**Raddoppio della linea
Codogno - Cremona - Mantova**

TRATTA CODOGNO- PIADENA

CONTRIBUTO AL DIBATTITO

Comune di Torre de' Picenardi

NV19

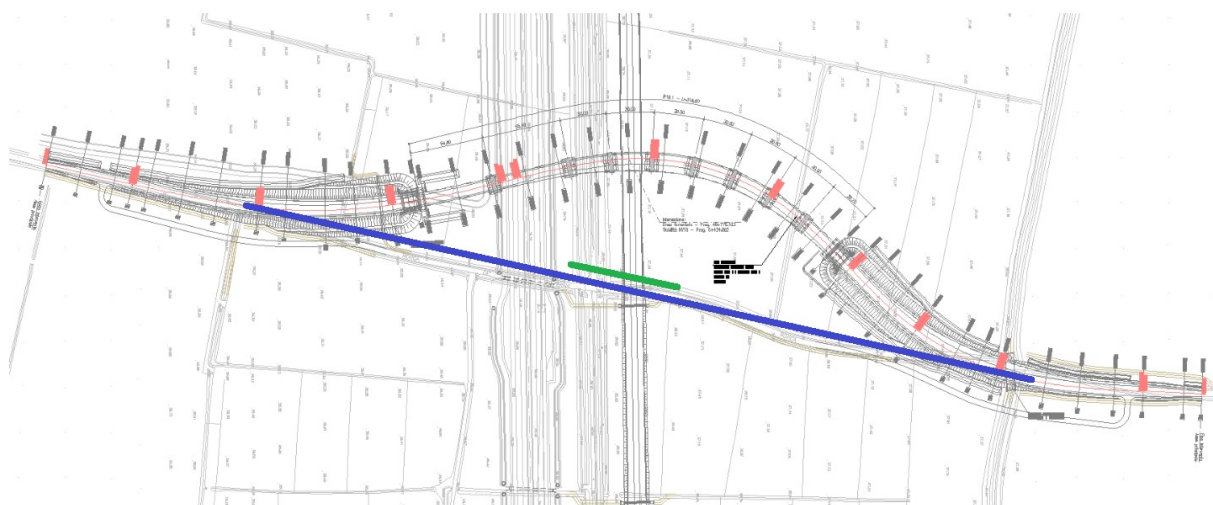
2. prevedere, in sostituzione del cavalcavia a servizio della viabilità comunale Pozzo Baronzio – Ronca de' Golferami (NV19-IV19), un sottopasso con dimensioni sufficienti per il transito di un mezzo agricolo (mietitrebbia/carro per trasporto erba medica) di lunghezza strettamente necessaria a superare il doppio binario, lasciando poi con l'eventuale realizzazione dell'Autostrada Cremona – Mantova la risoluzione definitiva dell'interferenza. Rimane valida in entrambi i casi la richiesta di questa amministrazione di realizzare il manufatto di sottopassaggio/scavalco in asse strada, anche se tale soluzione comporterebbe la momentanea chiusura della strada comunale;

— Realizzazione di un sottopasso di lunghezza strettamente necessaria a superare il doppio binario in asse strada attuale in subordine

— Realizzazione del previsto scavalco in asse strada attuale

NV20

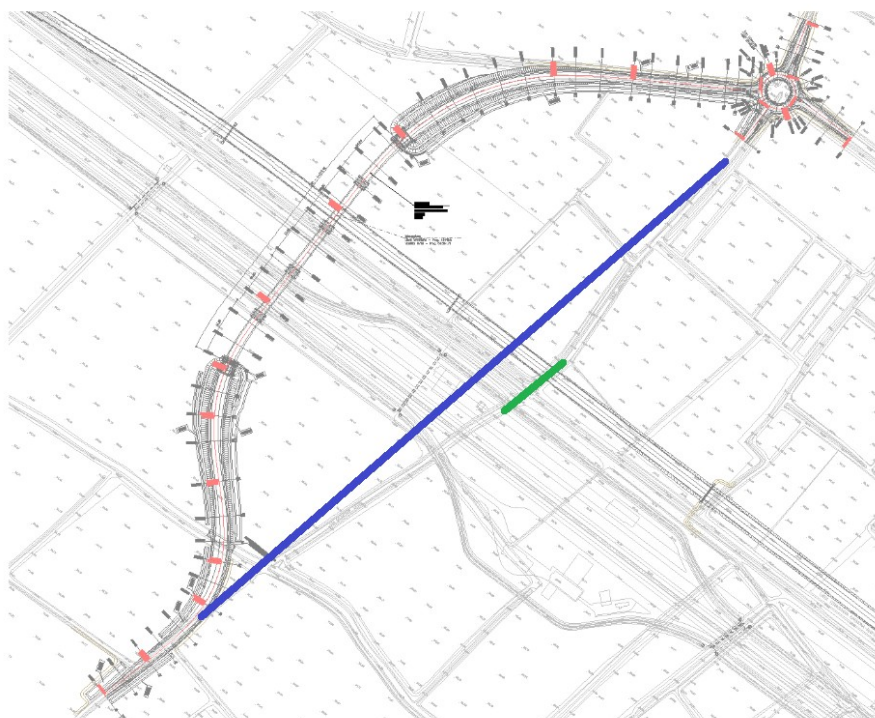
3. prevedere, in sostituzione del cavalcavia a servizio della viabilità comunale S.Lorenzo Picenardi – Fossa Guazzona (NV20-IV20), un sottopasso con dimensioni sufficienti per il transito di un mezzo agricolo (mietitrebbia/carro per trasporto erba medica) di lunghezza strettamente necessaria a superare il doppio binario, lasciando poi con l'eventuale realizzazione dell'Autostrada Cremona – Mantova la risoluzione definitiva dell'interferenza. Rimane valida in entrambi i casi la richiesta di questa amministrazione di realizzare il manufatto di sottopassaggio/scavalco in asse strada, anche se tale soluzione comporterebbe la momentanea chiusura della strada comunale;

— Realizzazione di un sottopasso di lunghezza strettamente necessaria a superare il doppio binario in asse strada attuale in subordine

— Realizzazione del previsto scavalco in asse strada attuale

NV22

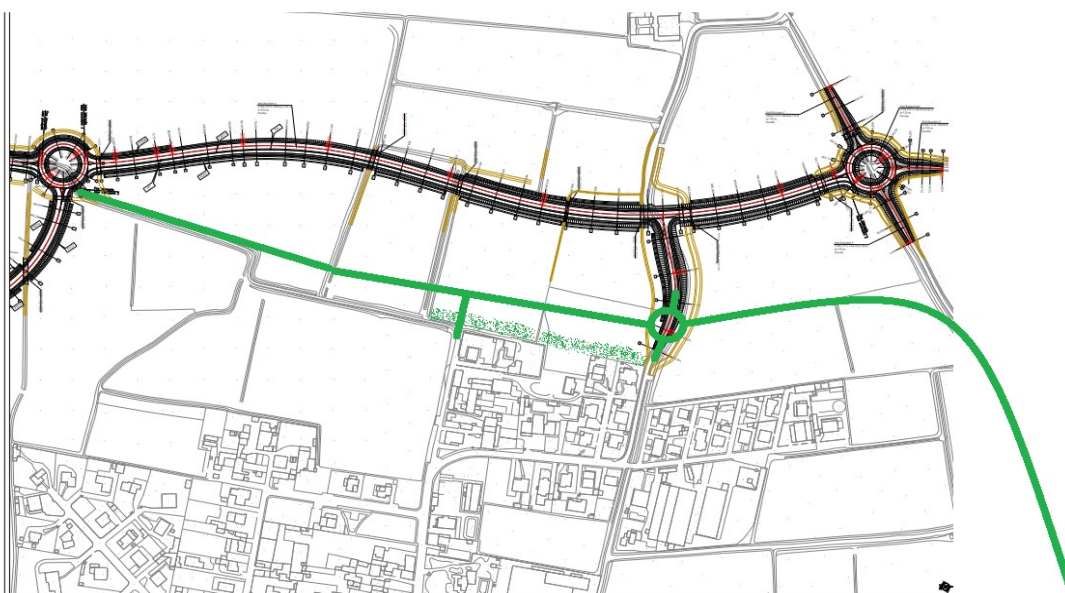
4. valutare la fattibilità tecnico/normativa di avvicinare la tangenziale di Torre de' Picenardi (NV22) all'abitato minimizzando l'impatto sui fondi agricoli, prevedendo la realizzazione di un bosco filtro tra l'abitato e la nuova strada, prevedendo la ricucitura di via Castello tramite intersezione a T alla nuova tangenziale, valutando lo spostamento della rotatoria di Nord all'intersezione con l'attuale SP29 dove organizzare l'attraversamento a raso della ciclabile in sostituzione del previsto sottopasso e proseguendo la viabilità di progetto fino alla SP29 a Nord dell'abitato di Torre de' Picenardi. A tal proposito si ritiene opportuno coinvolgere Provincia di Cremona, ente proprietario della strada, per concordare la migliore soluzione definitiva. Il coinvolgimento di Provincia di Cremona è necessario inoltre per concordare il tracciato meno impattante delle nuova SP30 nel tratto a sud

della rotonda di ricucitura con l'attuale viabilità, nell'ottica del risparmio di suolo e della massima riduzione degli impatti sui fondi agricoli interessati.

Proposta di nuovo tracciato della SP30 con riconnessione sulla viabilità provinciale (da concordare con Provincia di CR)

Bosco filtro

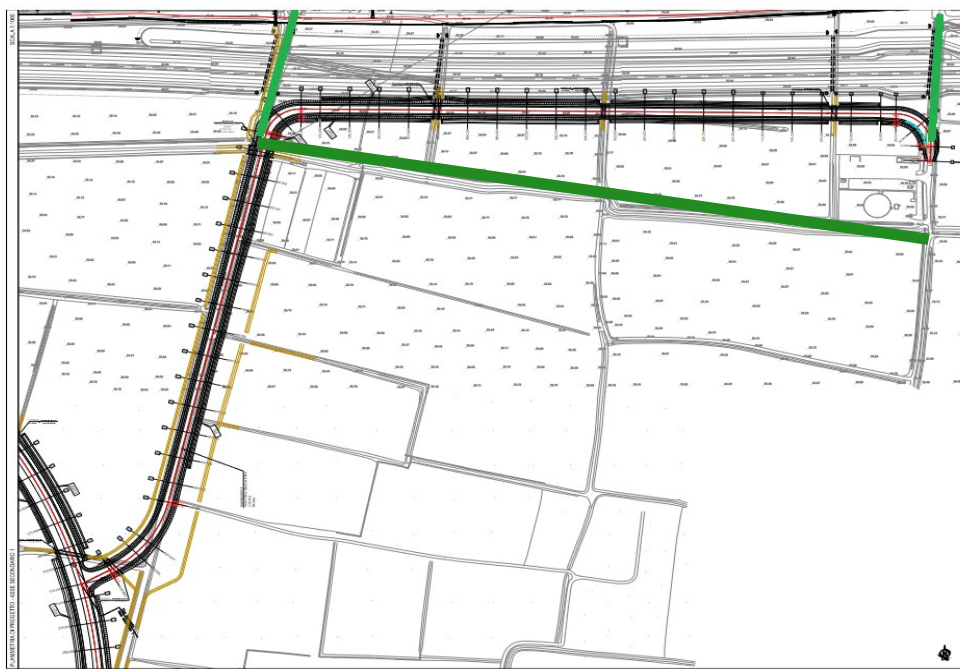
5. valutare la realizzazione di due sottopassi ad uso ciclo-pedonale di lunghezza strettamente necessaria a superare il doppio binario, lasciando poi con l'eventuale realizzazione dell'Autostrada Cremona - Mantova la risoluzione definitiva dell'interferenza, localizzando il primo sottopasso in corrispondenza del ramo da dismettere della SP30 che si verrà a creare con lo scavalco IV21, e l'altro in corrispondenza della traversa a sud di via S.Francesco che collega l'abitato di Torre de' Picenardi all'eco-centro e al depuratore. Questi sottopassi seppur non completamente risolutivi della futura interferenza autostradale, risultano di vitale importanza per garantire un fattivo collegamento ciclo-pedonale nord/sud della ferrovia in quanto i previsti sovrappassi difficilmente potranno essere fruiti dall'utenza debole in particolare da bambini, anziani e diversamente abili. I due sottopassi si collegheranno con l'attuale viabilità e con il nuovo tratto stradale a servizio all'eco-centro/depuratore. A tal proposito si chiede che il nuovo tratto stradale a servizio all'eco-centro/depuratore previsto in progetto venga realizzato in fregio al canale irriguo "cavo Magio", in modo da minimizzare l'impatto sui fondi agricoli.

Realizzazione di due sottopassi ciclo-pedonali di lunghezza strettamente necessaria a superare il doppio binario e spostamento della strada a servizio dell'eco-centro in fregio al cavo Magio
